AF 447

**Lecture TEM
du rapport d'étape n°3 du BEA
et questions**

Février 2012

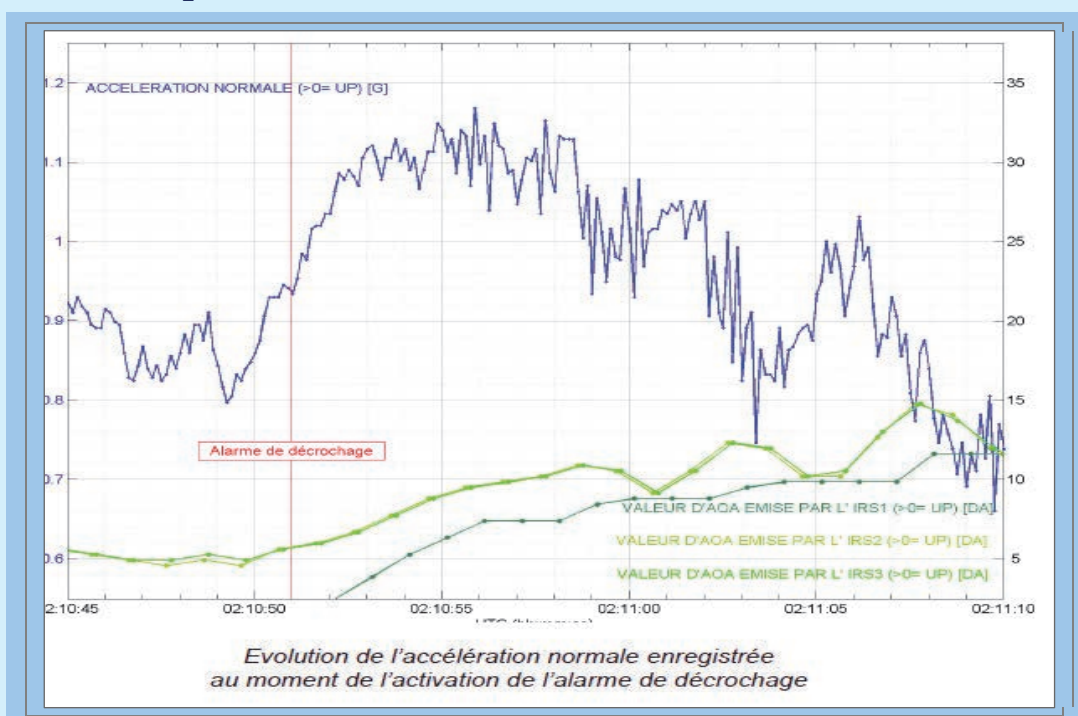
Le rapport du BEA ne nous fournit pas de réponse sur les raisons pour lesquelles l'AoA (sonde d'incidence) numéro 1 est toujours « à la traîne » et sur les raisons de son échantillonnage très différent des deux autres (cf. schéma ci-dessous, à la page 45 du rapport).

La commission technique du SNPL France ALPA s'interroge donc sur l'état de givrage éventuel des sondes d'incidence de l'avion avant la déconnexion du pilote automatique.

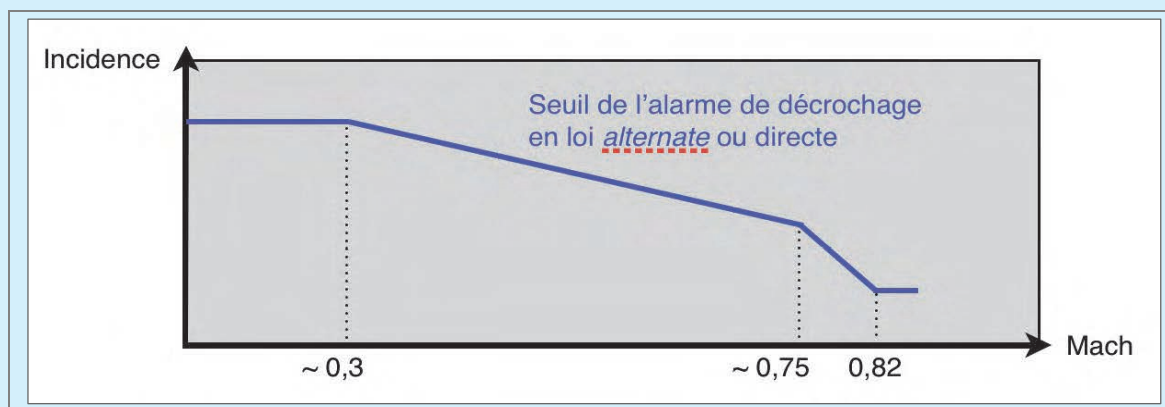
En conclusion, le BEA reste cependant prudent utilise les mots « pouvant correspondre » pour parler du buffet.

« Ainsi, l'alarme de décrochage s'est déclenchée à 2 h 10 min 51 à l'incidence correspondant au seuil théorique pour le Mach mesuré. Deux secondes plus tard, des vibrations pouvant correspondre à du buffet sont apparues. L'avion est sorti du domaine de vol connu vers 2 h 10 min 54, l'incidence continuant à augmenter. »
